改善箇所説明図

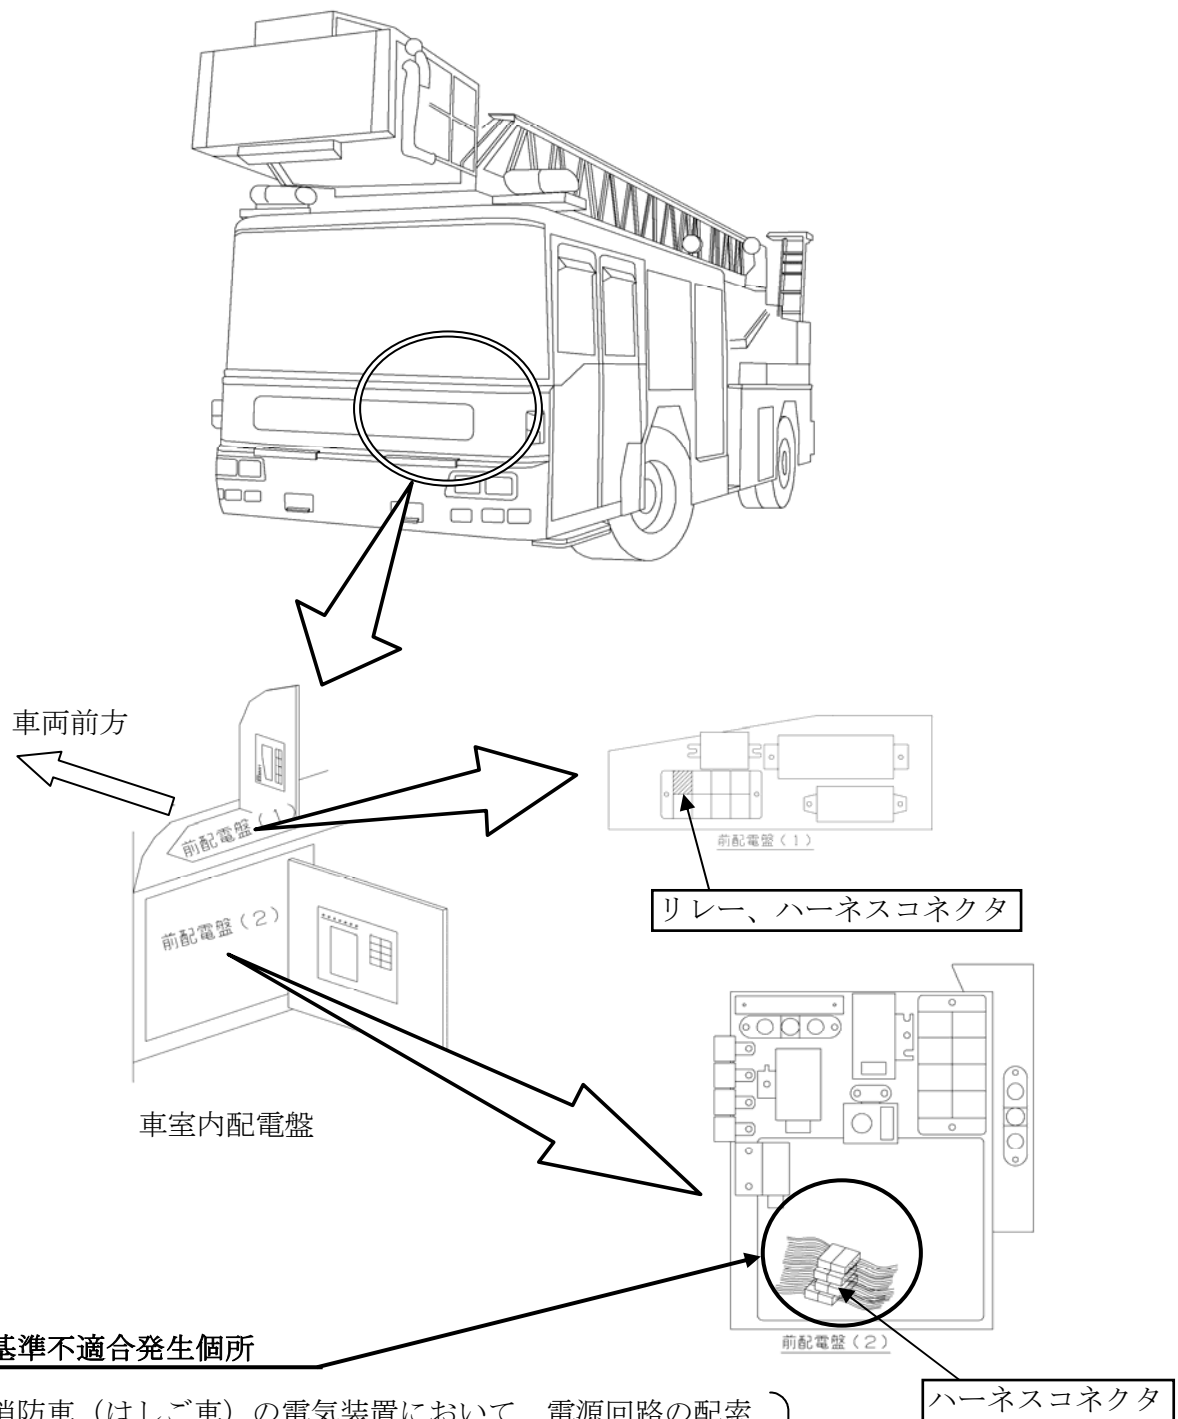
消防車（はしご車）の電気装置において、電源回路の配索が不適切なため、エアコンを使用した際にハーネスコネクタに容量を超える過大な電流が流れることがある。そのため、そのまま使用を続けると、当該コネクタが溶損し、電源回路が導通不良となり、最悪の場合、スピードメーターが作動しなくなるとともに、ABSが機能しなくなるおそれがある。

全車両、該当する電源回路の配索を変更するとともに、当該回路のハーネスコネクタ及びリレーを新品と交換する。

識別：前配電盤(1)のカバー裏面に、白色または黄色ペイントを塗布する。
